改善箇所説明図

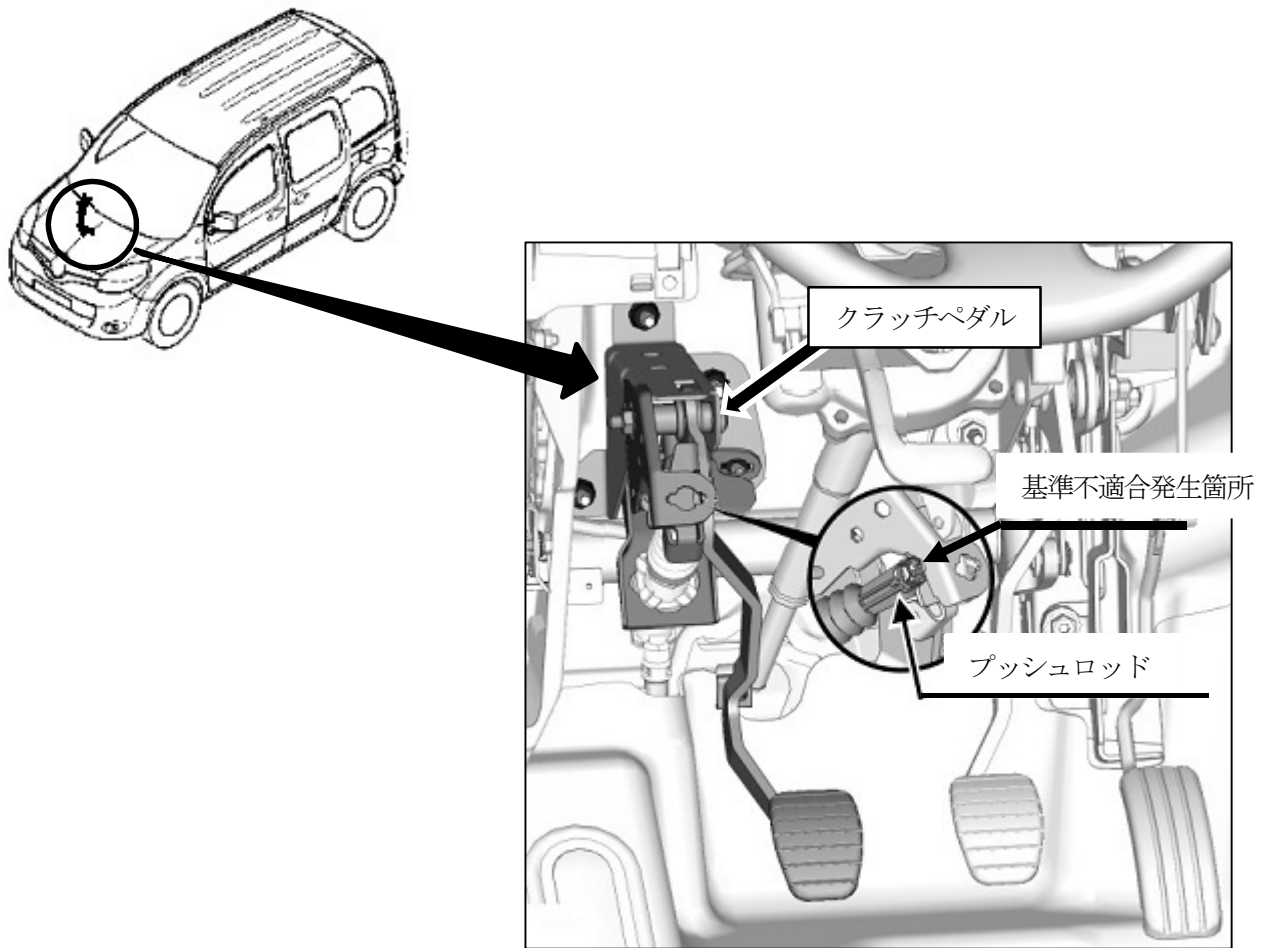
クラッチペダルにおいて、クラッチを作動させるプッシュロッドとの接続部の溝加工が不適切なものがある。そのため、プッシュロッドがクラッチペダルから外れやすく、最悪の場合、クラッチが作動しなくなるおそれがある。

全車両点検し、溝加工が浅いものはクラッチペダルを良品と交換する。
